資料 2－2－1

日本原子力学会「中深度処分対象廃棄物の放射能濃度決定方法の基本手順
(AESJ-SC-F015:2019)」に関する技術評価書（案）

中性子フルエンス率の濃度比への影響
図 B. 2 より抜粋 (4 倍の変化の影響)

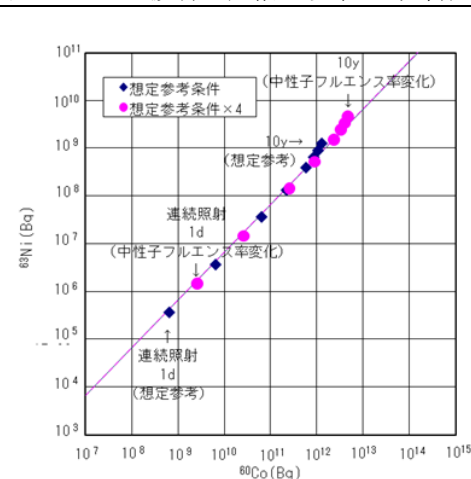
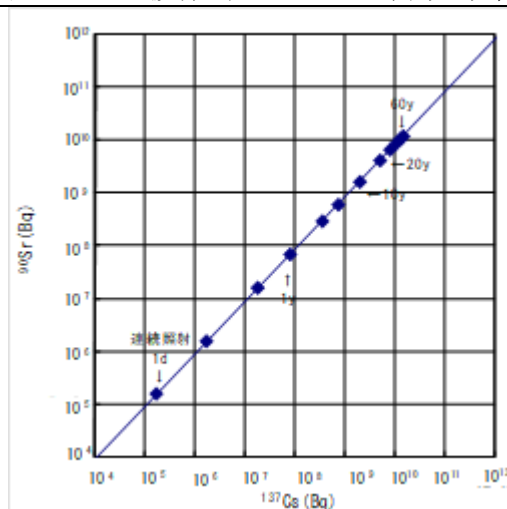
- ② 「D. 1.3 濃度比法」において、「対象とする放射化金属等の各部位においては、同一元素組成、同一中性子フルエンス率及び同一照射履歴であることから、核種の濃度比は基本的に一定であるとの考え方に基づく」とされているが、中性子フルエンス率及び照射履歴は炉内での位置により異なると想定される。

中性子フルエンス率及び照射履歴を同一として扱ってよい範囲及びその理由について、日本原子力学会は、以下のように説明している³⁵。

- 「評価する核種間の「濃度比」は、(中略) 中性子フルエンス率及び照射時間の差異の影響を受けず「濃度比」は一定となる。」について、「附属書 B (参考) 放射化計算の条件が放射能濃度に与える影響の評価例」に例示されている核種以外のマイナーな核種についても同様である根拠を説明してください。

ここでの「対象とする放射化金属等の各部位においては、同一元素組成、同一中性子フルエンス率、同一照射履歴」とは、放射化計算を行う選定位置における入力条件のことを示しており、1 回の計算における同じ選定位置での放射化計算の入力条件は、対象物がローテーション（燃料と一緒に移動するチェンネルボックスは、燃料サイクルごとに炉内で移動すること）によって対象物の

この式を用いると、評価対象部位の放射能濃度は経時的に変化しても、選択した評価対象部位では、「同一の中性子フルエンス率、同一の中性子の照射時間」であることから、評価対象核種と Key 核種との濃度比は、一定の定数で示すことができることになります。

これらの結果によって評価する核種間の「濃度比」は、附属書B（下表に抜粋）に示すように、中性子フルエンス率及び照射時間の差異の影響のパラメータスタディの結果を踏まえると、放射能濃度への影響は大きいものの、濃度比への影響は小さいことがわかっており、中性子フルエンス率及び照射時間の差異の影響を受けず「濃度比」は一定となります。

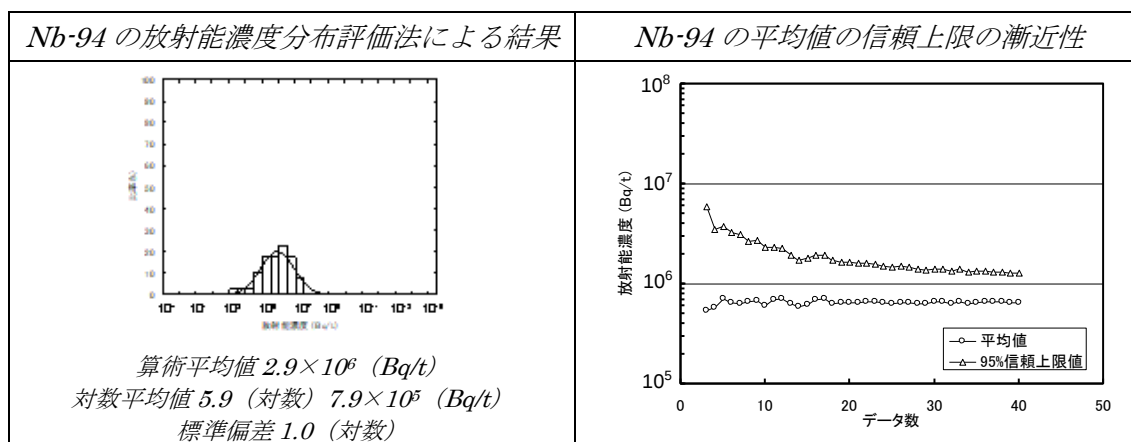
「安定して分布している」ことの評価方法について、日本原子力学会は、以下のように説明している⁴²。

評価の対象とする放射化金属等の放射能濃度を評価した結果である放射能

具体的には、放射化計算によって評価した放射化金属等の放射能濃度分布の平均放射能濃度の 95%信頼上限値は、実施した放射化計算の数量に応じて変化し、計算の回数が少ないとより大きな値を示します。しかし、計算の回数を多くすることで「平均放射能濃度」と「平均放射能濃度の 95%信頼上限値」の差は、下図（附属書Kの図K.5及びK.6から抜粋）に示しますように、差異が小さくなって漸近して一定の差の状態になります。この状態を「安定して分布している」と表記しました。

D.2 放射化計算の入力条件の基本設定フロー

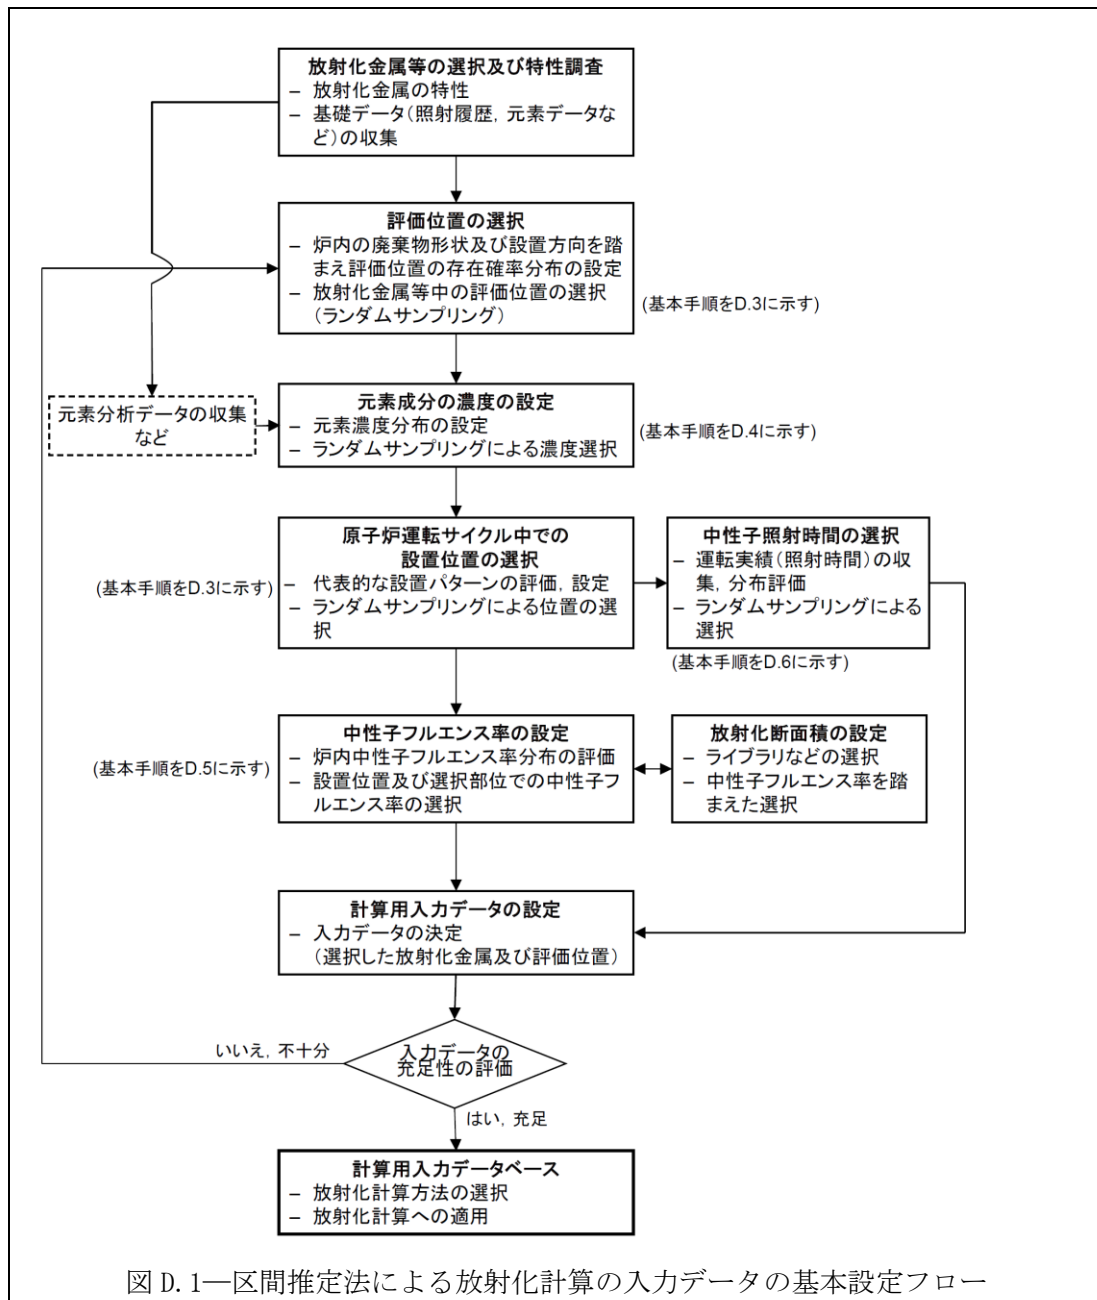
「図 D. 1—区間推定法による放射化計算の入力データの基本設定フロー」は、評価対象とする放射化金属等の元素濃度分布、中性子フルエンス率及び照射履歴を網羅する十分な複数の入力条件を準備する区間推定法のための基本設定フローを示したものである。

なお、フロー図が主で各ステップの内容が従の構成になっているが、規定は文章が主で図は理解を助けるための参考とすることが望まれる。

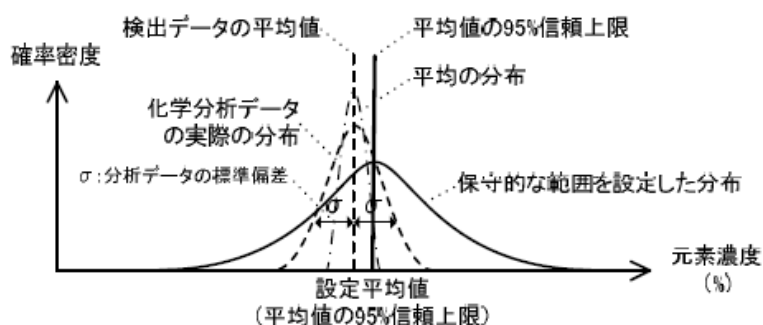
- ② 「b)元素分析データ数が比較的少ない場合」について、「保守性を加味した平均値、標準偏差を適用することで、評価対象とする元素成分濃度分布を設定できる」としている。例示の図(下図参照)では、検出データの平均値の95%信頼上限を設定平均値とした「保守的な範囲を設定した分布」が示されているが、この元素成分濃度分布に基づく放射化計算の範囲について、日本原子力学会は、以下のように説明している⁶⁰。
